改善箇所説明図

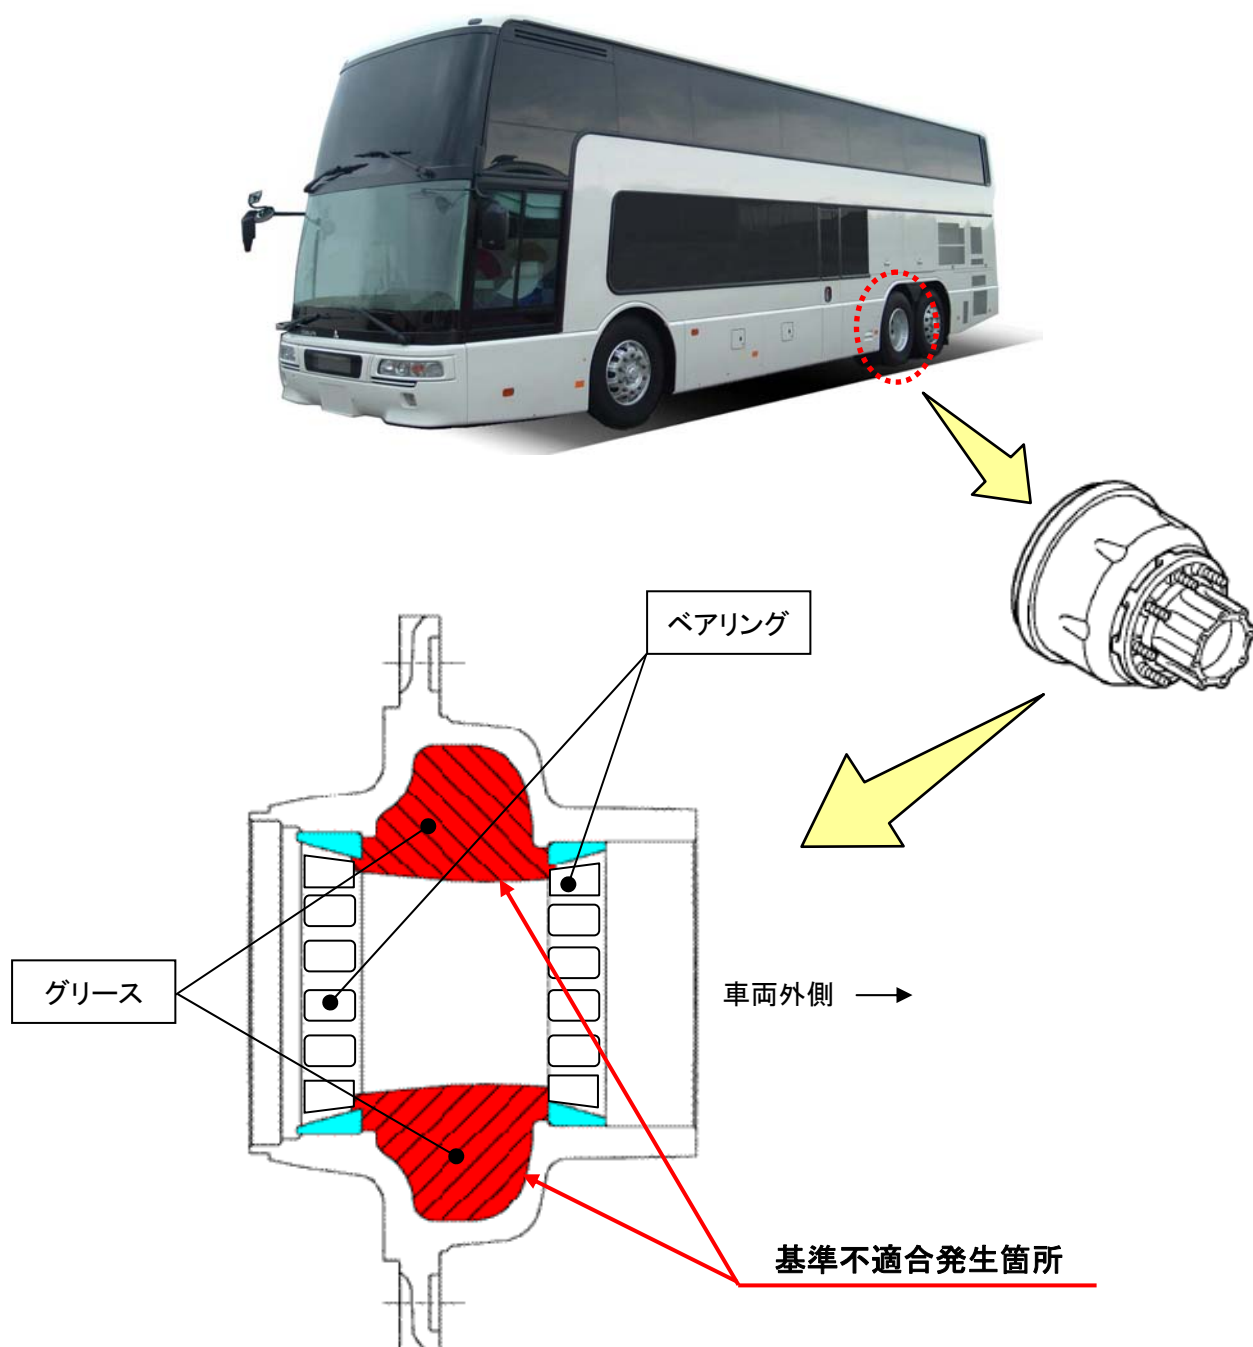
大型高速路線バスにおいて、駆動輪のベアリンググリース充填量が不足しているものがある。そのため、そのままの状態で使用を続けると、当該ベアリングが潤滑不良になり、最悪の場合、走行不能または火災に至るおそれがある。

全車両、駆動輪のベアリングとグリースを新品に交換する。なお、当該グリースは、規定量を充填する。

注：□は、交換部品を示す。
